INFORMACIÓN DE SERVICIO

Solución para ruidos en la zona de la correa auxiliar

Modelos: Astra H, Signum, Vectra C, Zafira B

Motores: Z18XER

Figura 1: Cambio de polea rígida a una polea libre de alternador

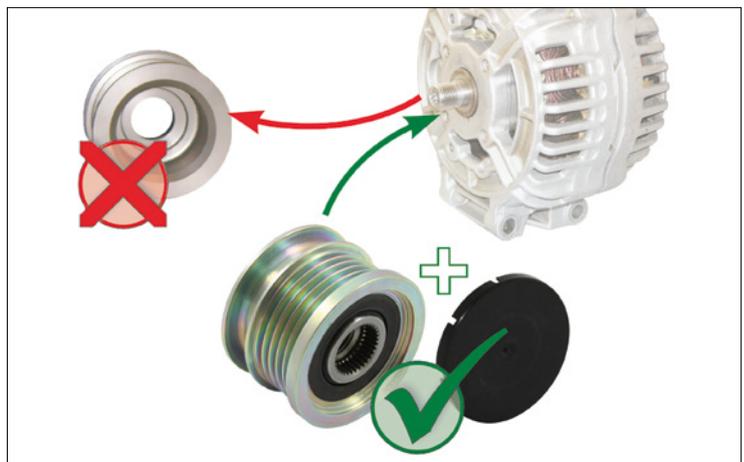
Debido a fuertes oscilaciones de la correa nervada, se pueden producir ruidos en los modelos mencionados anteriormente equipados con la polea del alternador rígida.

Como solución técnica, Schaeffler Automotive Aftermarket ofrece para estos vehículos una polea libre de alternador. Esta polea reduce las cargas dinámicas en la transmisión del grupo auxiliar y evita, de este modo, que se produzcan ruidos.

Schaeffler Automotive Aftermarket recomienda cambiar la polea del alternador rígida por la polea libre de alternador 535 0143 10 en los vehículos afectados.
